Planänderungsverfahren: Verschiebung Anschlagwand Untertürkheim

Umgestaltung des Bahnknotens Stuttgart
 Ausbau- und Neubaustrecke Stuttgart – Augsburg
 Bereich Stuttgart – Wendlingen mit Flughafenbindung

Planfeststellungsabschnitt 1.6 a Zuführung Ober-/Untertürkheim
 Bau-km 1.1+55 (km 0.8+55) bis km 7.2+20 : Stuttgart Hbf – Obertürkheim (– Esslingen)
 Bau-km 0.0+00 bis km 2.6+45 : Abzweig Wangen – Untertürkheim (– Waiblingen/Remsbahn)

Bauwerksplan BA Abzweig Wangen – Untertürkheim – Waiblingen Tunnel in bergmännischer Bauweise Lageplan Anfahrbereich Untertürkheim		Datum: 05/02 Name: Stollbert								
Bearbeiter: 05/02 Name: Kennepohl		Maßstab: 1:500								
"Urheberschutz" – Alle Rechte bei der DBProjekte Süd GmbH										
Änderungsvermerk <table border="1"> <thead> <tr> <th>Index</th> <th>Änderungen</th> <th>Datum</th> <th>Name</th> </tr> </thead> <tbody> <tr> <td>A</td> <td>Verschiebung Anschlagwand Untertürkheim</td> <td>16.08.2016</td> <td>Prof. W. Wittke</td> </tr> </tbody> </table>		Index	Änderungen	Datum	Name	A	Verschiebung Anschlagwand Untertürkheim	16.08.2016	Prof. W. Wittke	Freigabe DBProjekte Süd GmbH gez. R. Bour Stuttgart, den 12.07.2002
Index	Änderungen	Datum	Name

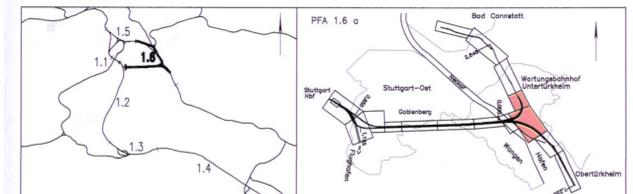
Planung alt, nach Änderungsverfahren nicht mehr aktuell
 Planung gemäß Änderungsverfahren Verschiebung Anschlagwand Untertürkheim
